ADVIES TOETSING DAKRENOVATIE AHOF
Landgoed Ahof
Polstraat 9 te Aalten
Rijksmonument 6856

Voorbeeld van beschoten dakbeschot met g-g- delen

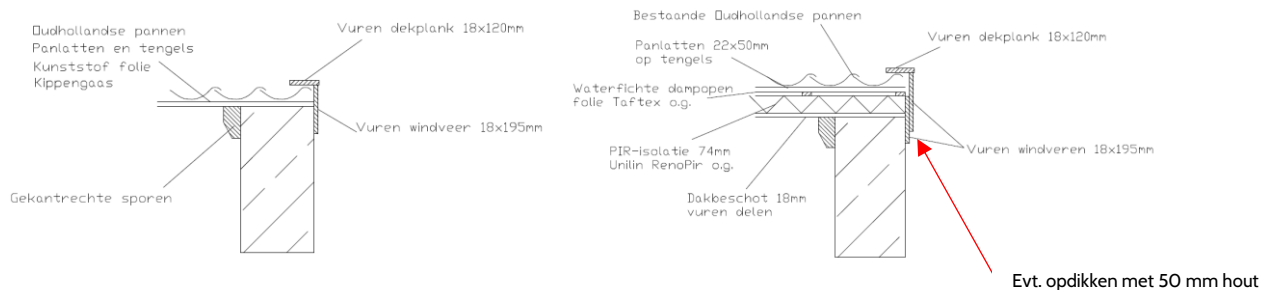
Als dakbeschot worden vuren g-g delen aangebracht, hierop wordt PIR isolatie aangebracht. Deze isolatie heeft een hoge waarde waardoor de diktetoename enigszins beperkt wordt en er toch een relatief hoge waarde wordt verkregen. Aan de buitenzijde wordt een dampopen waterdichte folie gelegd. Deze zorgt voor een goede afwatering bij bijvoorbeeld jachtsneeuw of lekkage. De totale diktetoename zal circa 90-95 mm zijn. Door de klossen op te dikken, blijft de bestaande dakvorm gehandhaafd. Een verbrede gootplank wordt geplaatst ter afdichting. Door het overstek en de geringe dakhoogte zal dit bij het grootste deel nauwelijks opvallen.

Voorbeeld van klassieke dakramen

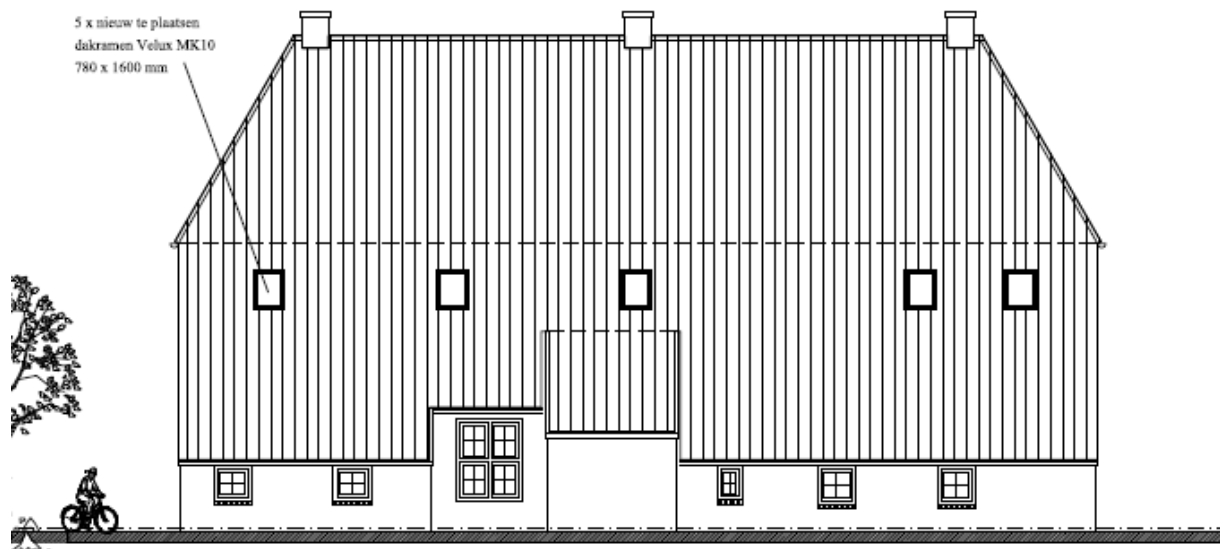
Aan de achterzijde wordt voorgesteld om dakramen te plaatsen. Deze zijn noodzakelijk voor daglichtvoorziening in de onderliggende ruimtes. De plaatsing van de dakramen is in een dakvlak dat minder prominent en zichtbaar is en de vorm (verticaal-rechthoekig) is passend en geplaatst tussen de sporen. Het formaat is vrij lang maar gezien het grote oppervlak van het dak is het in verhouding.

Vanuit een verduurzamingsvraagstuk in combinatie met de monumentale waarde van de dakconstructie is deze manier van isoleren een passende oplossing die recht doet aan de monumentale waarden. De ophoging wordt voldoende opgevangen al zijn er nog wel kleine verschillen in de manier van oplossen zoals het alternatief voor de windveer. Het aantal dakramen en locatie is acceptabel. De grootte van de dakramen is vrij fors maar het dakoppervlak is groot. Een alternatief zou kunnen zijn om een type Ferolux of Cast PMR toe te passen. Dit zijn historisch ogende dakramen met een goede isolatiewaarde.
